COMMUNE DE VEYTAUX

RAPPORT
AU CONSEIL COMMUNAL

De la commission nommée pour l'examen du préavis No 20/2025 relatif à l'octroi d'un crédit d'investissement du patrimoine administratif de CHF 566'100.00 TTC au maximum, pour couvrir les frais liés à la réfection du Quai Alfred-Chatelanat

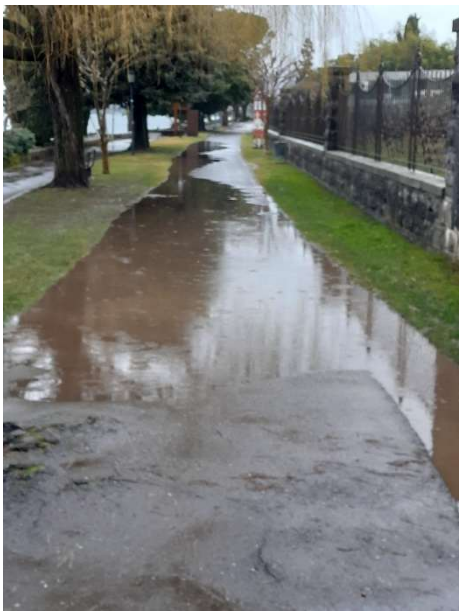
La commission relève encore un point d'attention concernant l'évacuation de l'eau au travers de la zone herbeuse drainante prévue dans le projet. En effet, dans la situation actuelle, cette partie engazonnée présente des problèmes de retenue d'eau. La commission invite dès lors la Municipalité à porter une attention particulière à cet aspect et à s'assurer que le futur aménagement permette d'éviter la reproduction de ces phénomènes de retenue d'eau.

3b. Affaissement et déformation du mur de soutènement côté lac

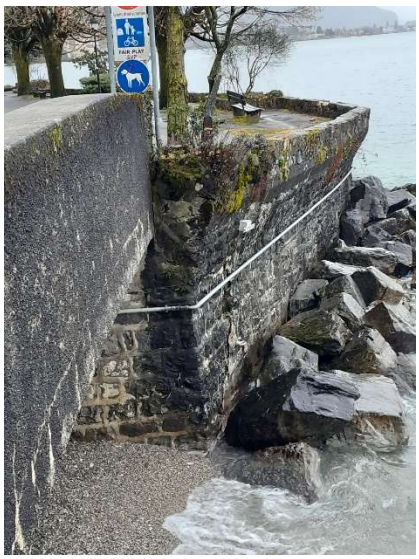
La commission s'est également penchée sur la situation du mur de soutènement côté lac, au début du secteur des quais, où un affaissement du terrain et une déformation du mur sont clairement visibles.

La commission prend acte de ces explications mais demeure néanmoins sceptique face à cette approche. En effet, le projet prévoit des travaux de réaménagement importants dans un secteur où une déformation significative du terrain et du mur de soutènement est déjà constatée et fait l'objet d'un suivi par des ingénieurs depuis plusieurs années.

Au vu de l'importance de la déformation observée, une analyse technique plus approfondie devrait être réalisée et communiquée avant le lancement des travaux. En effet, l'une des finalités du préavis est précisément de permettre au Conseil Communal de se prononcer sur un crédit en connaissance de cause, afin d'éviter l'apparition ultérieure de coûts supplémentaires importants.

En conséquence, la commission recommande que les rapports techniques existants soient transmis et qu'une analyse précise de la stabilité du mur de soutènement soit réalisée et présentée au Conseil Communal avant le début des travaux.

En réponse aux inquiétudes exprimées par la commission, la Municipalité indique qu'une étude a été menée par un bureau d'ingénieurs concernant cet ouvrage. Elle précise que la fissure située côté lac fait l'objet d'un suivi depuis environ quatre ans. Un appareil de mesure installé sur place permettrait d'en suivre l'évolution.

Elle indique également que l'affaissement du terrain n'aurait pas évolué depuis plusieurs années. Selon ses observations, les constats visuels effectués régulièrement ne permettent pas, à ce stade, de conclure à un danger imminent.

Elle précise encore que, dans le cadre des travaux prévus, l'entreprise adjudicataire interviendra avec prudence afin d'évaluer la situation sur place et, le cas échéant, de définir les mesures spécifiques à entreprendre ainsi que les distances de sécurité nécessaires. Le bureau d'ingénieurs serait également appelé à intervenir afin d'effectuer les constats nécessaires.

- COUPES -

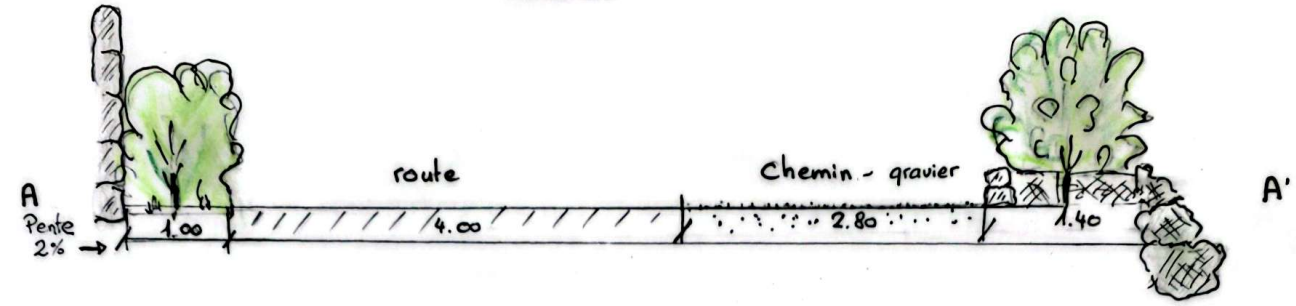
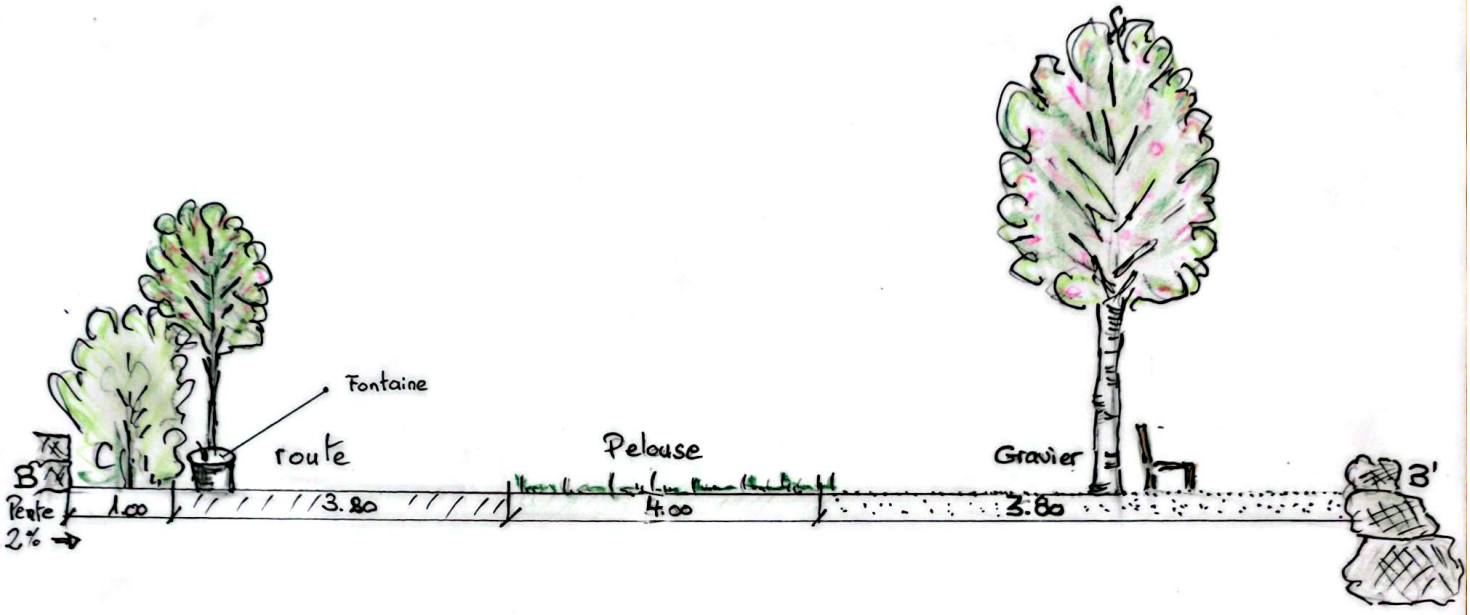
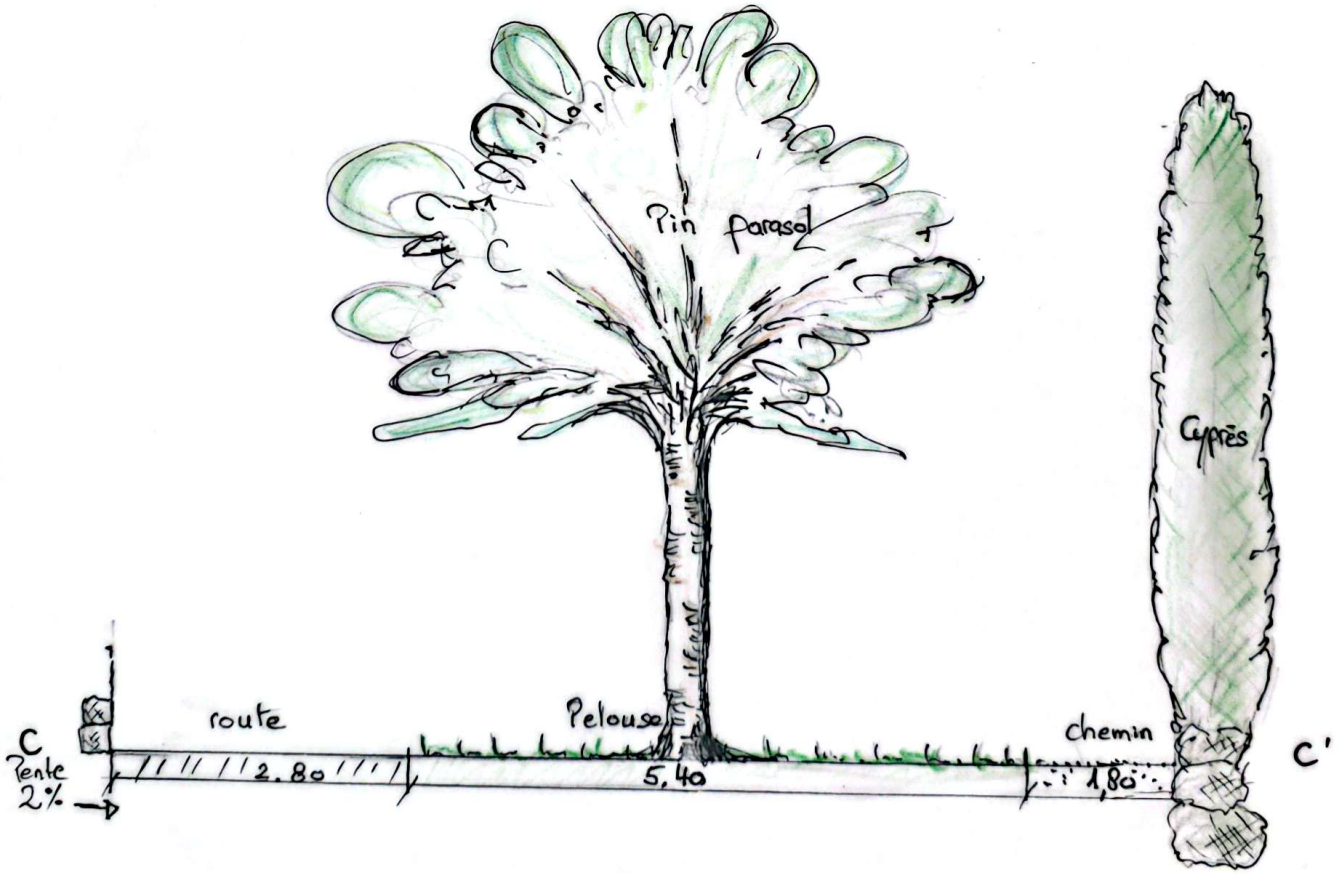
La commission a également reçu des coupes du projet, lesquelles ont permis de mieux comprendre la dénivellation du terrain et le principe d'évacuation des eaux. Ces éléments répondent à une inquiétude exprimée par la commission au regard des accumulations d'eau constatées actuellement sur ce secteur lors de fortes précipitations.

Les plans ne font apparaître aucun schéma ou principe détaillé concernant l'évacuation des eaux pluviales, alors même que la situation actuelle démontre des problématiques importantes de stagnation d'eau, notamment en amont du quai.

Les quais seront légèrement rehaussés côté amont et une déclivité de 2% sera créé afin de permettre à l'eau de s'écoulé vers le lac. Une partie sera absorbé par l'espace vert central, puis par le revêtement argileux calcaire. Des ouvertures existantes dans le muret permettront ensuite d'évacuer le surplus dans les enrochements.
